Vår dato: 14.11.2019
Vår ref.: 201842654-18
Arkiv: 323
Deres dato: 13.11.2019
Deres ref.:

NVEs tilbakemelding og vurdering av innsigelsesgrunnlaget for felt 3 Kringelåslia/Kringelåslia Nedre FB12 og FB13 - Revidert planmateriale etter tilbakemelding fra NVE - Øyer kommune, Oppland

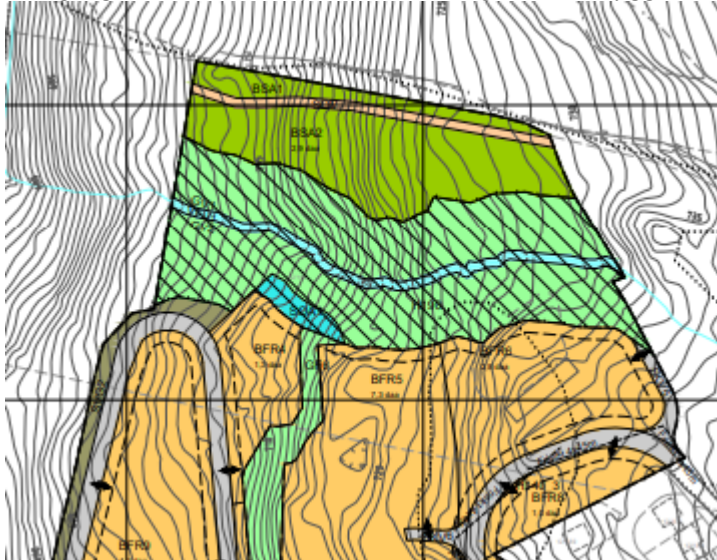
«Sikringssonen (kfr tverrprofilene) har god nok bredde/kapasitet til å ta unna beregnet vannføring ved 200-års flom + klimapåslag 40%. På et lite strekke (ca. 20m) har terrenget et slikt fall at vannet ved en flom kan ta uønsket veg mot sør. Det er på dette strekket derfor lagt inn i plankart og bestemmelser at

det skal bygges en flomvoll (høyde ca. 1,5m) for å lede vannet tilbake til bekkeområdet / hindre inntrengning i byggeområdet ved siden av. Vi håper med dette NVEs grunnlag for innsigelser vil bortfalle.»

Plankartet er oppdatert med arealformål SOA (anlegg for infiltrasjon/fordrøying/avledning) i overgangen mellom hensynssone flom og fritidsbebyggelsen i BFR4:

§ 4.3 Avledningsanlegg. I området merket SOA skal det etableres avledningsanlegg for overvann i form av en 1,5 høy voll. Vollen skal plastres med stein på siden som vender mot nord.

§ 8.4 Avledningsanlegg for overvann (flomvoll) i formål SOA iht pkt. 4.3 skal være etablert før bygging i område BFR4 settes i gang.

Med disse endringene innarbeidet i planen, mener NVE at grunnlaget for innsigelsen kan bortfalle. Formelt sett vil ikke grunnlaget bortfalle før det foreligger endelig vedtatt plan med disse endringene og tidligere avklaringer, innarbeidet. NVE ber om å få tilsendt endelig vedtatt plan.
